SECRETARIA DISTRITAL DE AMBIENTE

Concepto Técnico No. 10966, 16 de diciembre del 2024

ASUNTO:	Recurso Suelo	Control y Vigilancia		
SECTOR	Actividades de saneamiento ambiental y otros servicios de gestión de desechos			
CIU:	Sección F 3900			
DOCUMENTOS EVALUADOS	Radicado	2024ER224368		28/10/2024
USUARIO	Instituto Distrital de Recreación y Deporte - IDRD		NIT	860.061.099-1
EXPEDIENTE	SDA-06-1998-03			
REPRESENTANTE LEGAL:	DANIEL ANDRÉS GARCÍA CAÑÓN	C.C:	79.797.399	
DIRECCIÓN:	Kr. 91 # 43-20 Sur			
BARRIO:	004615-OSORIO XII	TELÉFONO:	601 6605400	
LOCALIDAD:	8-KENNEDY	CUENCA:	FUCHA	
UPZ:	83-LAS MARGARITAS	Subcuenca:	-----	
CHIP Predio:	AAA0138ZKFZ AAA0138ZKBS AAA0138ZKCN	Dirección CHIP:	Kr. 91 # 43-20 Sur KR 91 43 08 SUR KR 91 43 08 SUR IN 1	
El predio se encuentra afectado por Zonas de Corredor Ecológico de Ronda “CER”	SI	Cuerpo hídrico afectado:	CANAL TINTAL II	
		Acto administrativo que alindera el cuerpo hídrico	RES. 2771 DE 24/03/2010	
Uso del suelo:		Residencial		
REQUIERE ACTUACIÓN DEL GRUPO JURÍDICO DE LA SRHS				No

Revisar el Plan de Contingencia Ambiental con sus respectivas modificaciones allegado por el IDRD mediante el radicado 2024ER224368 del 28/10/2024 "IDRD CTO – 3

**Figura (04).** Esquema de pilotaje hincado.

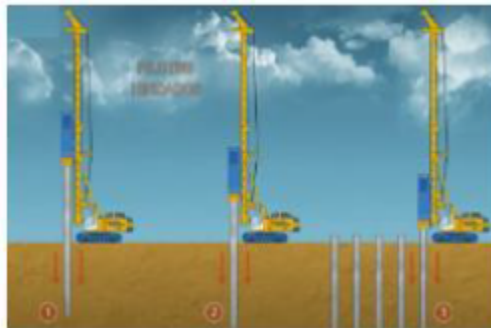
Con el pilotaje hincado, se requiere realizar el pre barrenado en las ubicaciones del pilote entre 9 y 13 metros de profundidad, estos sobrantes deberán ser manejados como residuos peligrosos, se estima la generación de 1.415.868 kg.

Debido a que no se realiza la inyección de agua, no se realizará saturación del terreno por ende no se generarían lixiviados producto de la actividad constructiva, únicamente producto de las condiciones naturales del relleno antrópico, es decir agua del nivel freático.

En ese sentido y teniendo en cuenta que la etapa de cimentación del proyecto cambia de pilotaje tipo Kelly a pilotaje hincado y que este requiere hacer un pre barrenado en las ubicaciones del pilote entre 9 y 13 metros de profundidad (que según la información entregada durante el desarrollo de la visita técnica del 28/11/2024, corresponde a 17 m. aproximadamente), se recomienda desarrollar un análisis hidrogeológico de las zonas de afectación con la información disponible, que permita evaluar y comprender la interacción potencial entre las obras planificadas y el modelo hidrogeológico conceptual del área. Esto facilitará la identificación de medidas de manejo adecuadas de gestión del riesgo y garantizará la protección del acuífero.

**Figura 05.** Perfiles de suelo en los diferentes puntos de monitoreo.

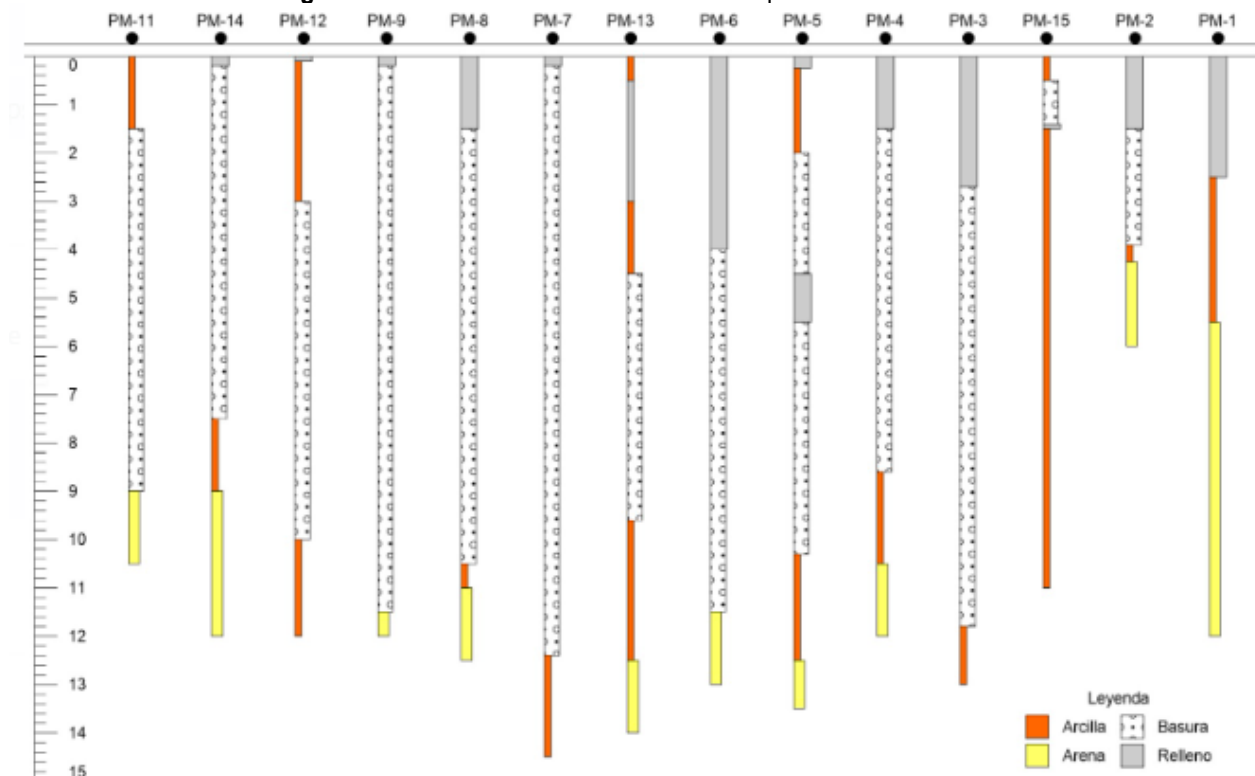
Ahora bien, de acuerdo con el documento “*Línea Base Ambiental para la construcción del parque metropolitano El Porvenir*”, se determinó que la profundidad máxima alcanzada durante las perforaciones fue de 15 metros. En este intervalo, se observó que las capas de arcilla no presentan continuidad (ver Figura 05). En este contexto, es fundamental que el usuario garantice que la construcción de prebarrenados no genere una conexión hidráulica que pueda facilitar la interacción entre el depósito de residuos y el acuífero de arenas más profundo.

- Se recomienda desarrollar un análisis hidrogeológico de las zonas de afectación con la información disponible, que permita evaluar y comprender la interacción potencial entre las obras planificadas y el modelo hidrogeológico conceptual del área. Esto facilitará la identificación de medidas de manejo adecuadas de gestión del riesgo y garantizará la protección del acuífero. Lo anterior teniendo en cuenta el proceso de prebarrenado en desarrollo, de 17m de profundidad aproximadamente, que podría favorecer una posible conectividad hidráulica entre el acuífero somero (comprometido por el contacto con los residuos dispuestos en el sitio) y el subyacente natural.
